○国土交通省告示第七十一号

大阪国際空港の飛行場灯火について告示した事項に変更を加えたので、航空法（昭和二十七年法律第二百三十一号）第五十五条の二第三項において準用する同法第四十六条の規定に基づき、次のとおり告示する。

○国土交通省告示第七十三号

女満別空港の飛行場灯火について告示した事項に変更があったので、航空法（昭和二十七年法律第二百三十一号）第四十六条の規定に基づき、次のとおり告示する。

別図　女満別空港

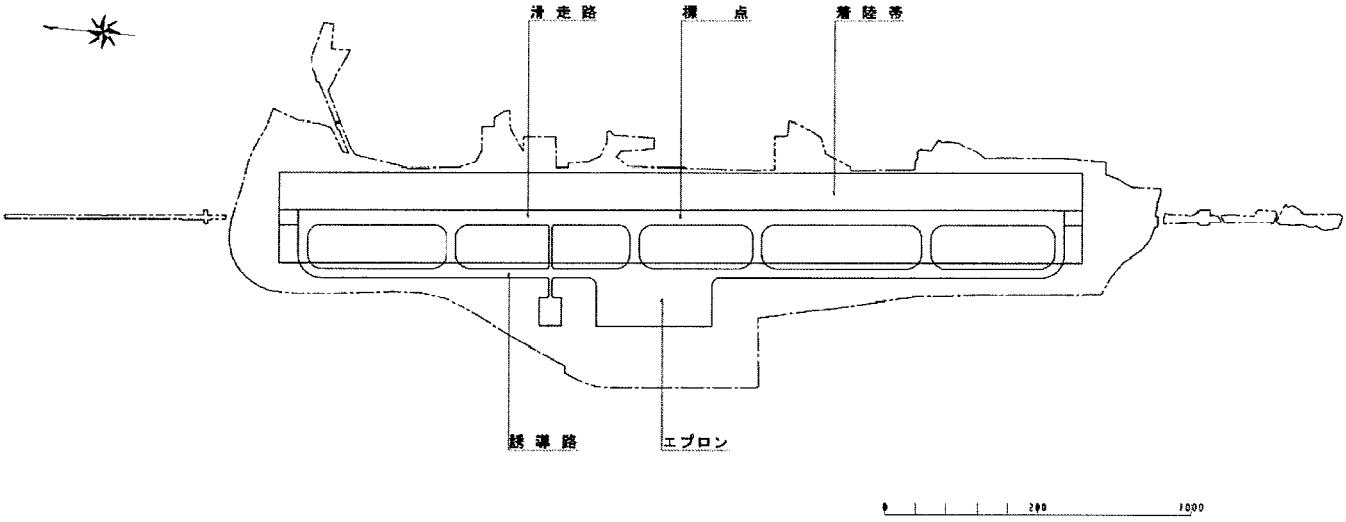
イ　四　灯質、光度、配置その他航空灯火の性能に関する重要事項の表進入灯（標準式）の項配置等の欄中「滑走路18側末端」を「滑走路末端」に変更し、「及び滑走路36側末端から滑走路中心線の延長線上四百二十メートルまでの間」及び「及び滑走路36側末端から滑走路中心線の延長線上六十メートルから四百二十メートルまでの間」を削除した。

ロ　四　灯質、光度、配置その他航空灯火の性能に関する重要事項の表接地帯灯の項配置等の欄中「滑走路18側末端」を「滑走路末端」に変更した。
